ECR (Engineering Change Request)

Proposed Change：	☐1. Design modification 設計修改 ☐2. Material change 材料變更 ☐3. Manufacturer change 製造商變更 ☐4. Factory change 工廠變更 ☐5. Process sequency change 工序變更 ☐6. Equipment / Tooling change 設備/ 模具變更 ☐7. Process / Method / Condition change 加工流程/方法/條件變更 ■8.Add second source 新增替代料 ☐9. Others 其他：_____	**Initiator** ： Kevin Tan 0721 1505
Reason for Change：	Due to Nexperial stop shipping 3D12VL2BT1Y issue , add second source.	**EC No** ：EC26010701
Model / Part No.：	Please refer to the attached file	**Issue Date** ： 2026/1/2 **Requester Dept.** ：DV11M016
Implementation Type：	☐1. Immediately Change 立即切換 ■2. Running Change 自然切換 ☐3. Other 其他：_____	**Customer Approval**：（confirmed by PM） ☐Needed ■Not needed

Comparison Report

1. Package Dimension

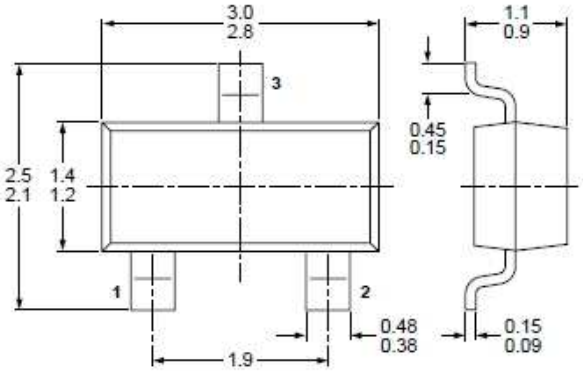
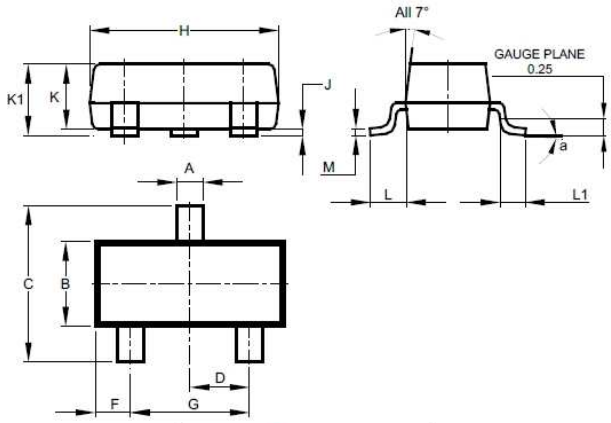
Item	Old 3D12VL2BT1Y ESD (PESD12VL2BT_SOT-23,NXP)	New 3D12VL2BT2Y ESD (DESD12VL2BTQ,SOT-23,DIODES)

This component change has been evaluated by DIVA; the initial successor evaluation showed the new successor is compatible with former model. None of the other components and program will be needed to recalibrate or implement. The ECN will be provided if you approve.
